# Aanvullende gegevens aanvraag omgevingsvergunning Bosleeuw 3 - Amsterdam

Ter behoeve van het aanvragen van de omgevingsvergunning voor Bosleeuw 3 op de locaties Granidastraat 1 t/m 39 (oneven), Wiltzanghlaan 37 t/m 47 (oneven) en Gulden Winckelstraat 22 t/m 40 (even) te Amsterdam leveren wij in dit document aanvullende informatie aan.

Vanuit het advies van CRK komen de volgende opmerkingen naar voren:

# 1. Extra aandacht voor de relatie tussen het nieuwe en het oorspronkelijke

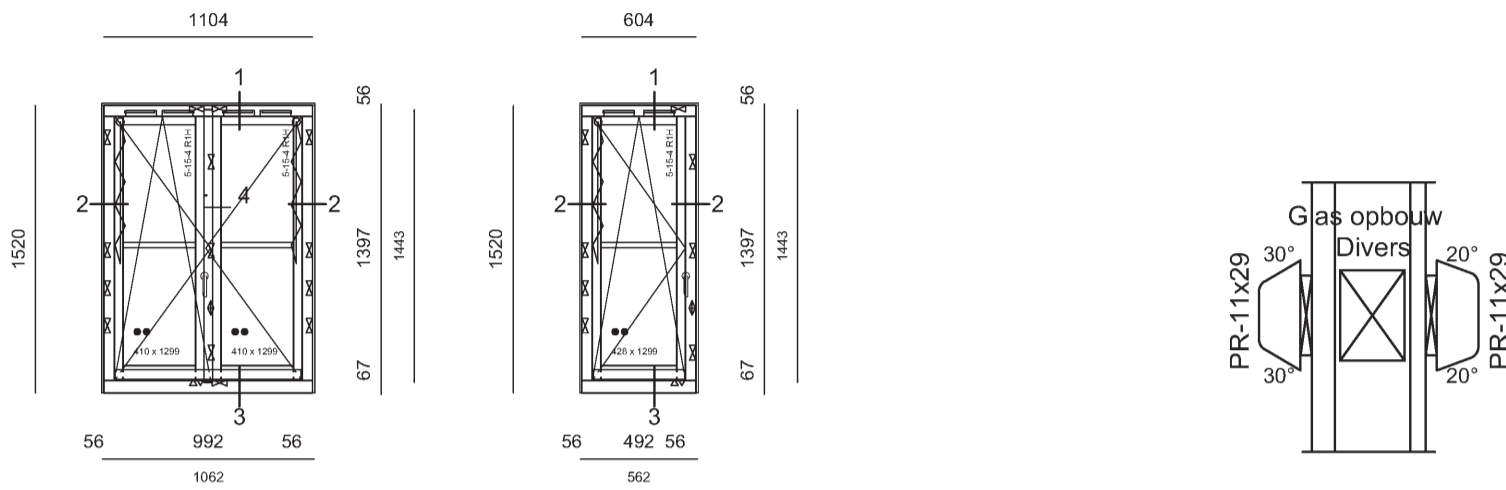
- Relatie nieuwe kozijnen met het oorspronkelijk beeld, onderbouwing in de vorm van details (oorspronkelijk) ontbreekt **1.**
- Scherpkantige aluminium aanslagprofielen afwijkende elementen in het kozijnbeeld **4.**
- Voor zover bekend komen stapeldorpels niet voor in deze architectuurperiode **5.**
- Details hekwerken zijn daarvan niet aangetroffen **7.**
- Het opnieuw schilderen van gevels wordt afgeraden **8.**

Om extra aandacht te geven aan de werkzaamheden die wij gaan verrichten in relatie tot het oorspronkelijke beeld zijn hier drie beelden weergegeven. Bestaand, het archief en het te realiseren nieuwe beeld.

Wij vervangen hiervoor de huidige kunststof kozijnen aan de voorgevel voor nieuwe houten kozijnen, net zoals het oorspronkelijk beeld uit 1950. Hoe deze kozijnen er in detail uit komen te zien leest u op de volgende bladzijdes.

## 2.1 Maatvoering nieuwe houten kozijnen - verticaal

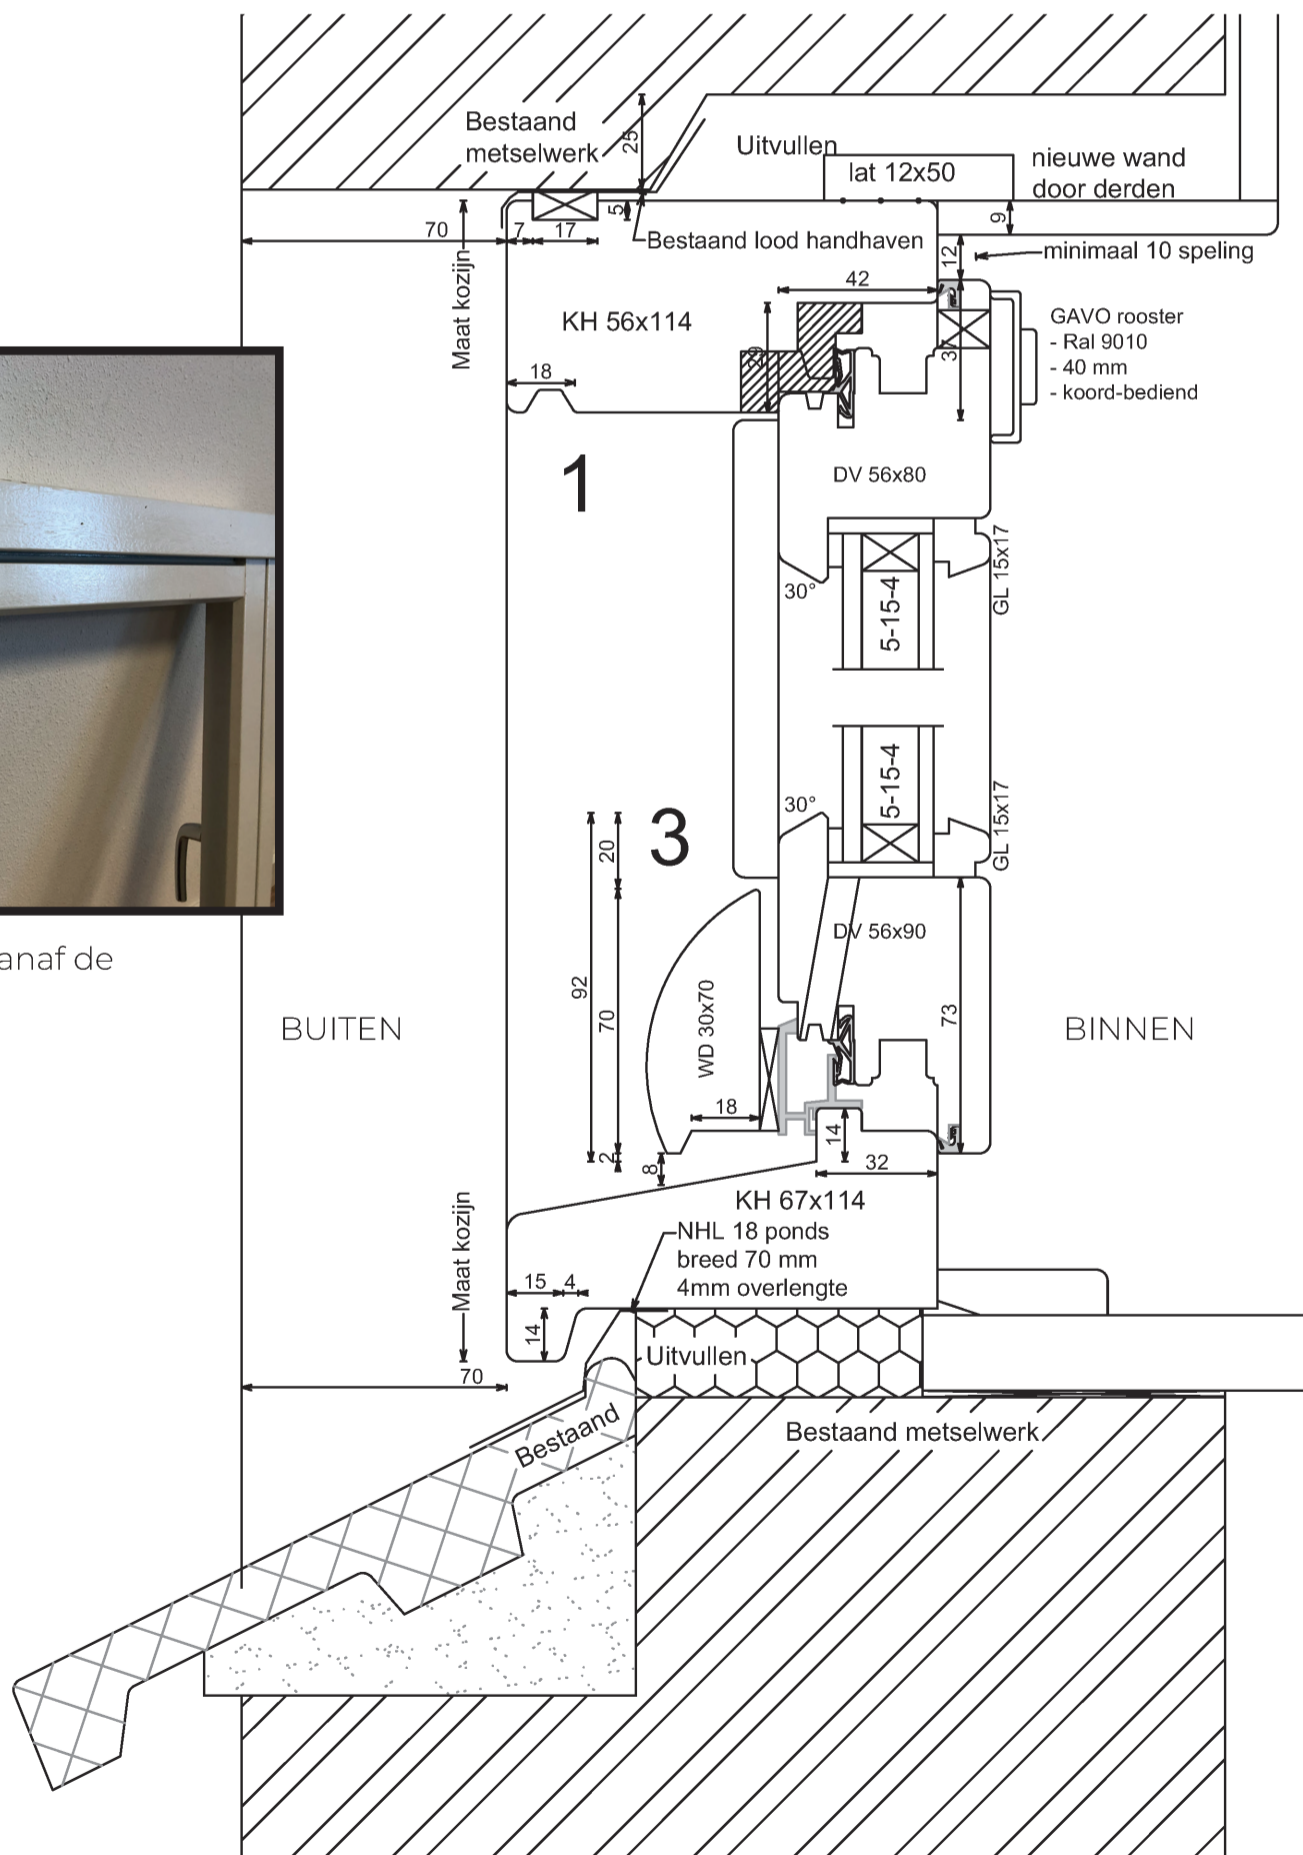
- Detaillering van oorspronkelijke kozijnen ontbreekt, hierdoor is de relatie van de nieuwe kozijnen met het oorspronkelijk beeld niet na te gaan **2.3, 2.4, 3.3, 3.4**
- Maatvoering van kozijndetails ontbreekt **2.1, 2.2, 3.1, 3.2**
- Detaillering hekwerken ontbreekt, voorzien van voldoende maatvoering **7.**
- Verduidelijking van de keuze en type ventilatieroosters **2.3, 2.4, 3.3, 3.4**
- Detaillering van de dakranden tgv aanpassing van isolatie, voorzien van maatvoering **6.**

Om de ventilatieroosters niet op te laten vallen in het nieuwe gevelbeeld hebben wij gekozen voor verborgen ventilatieroosters in de houten kozijnen. Deze roosters zijn niet te zien in het nieuwe gevelbeeld, maar liggen verborgen in de houten onderdelen van het kozijn. In het detail is te zien hoe dit eruit ziet en welk type wij hiervoor willen gebruiken. De roosters die wij gebruiken staan aangegeven in de onderstaande tekening.
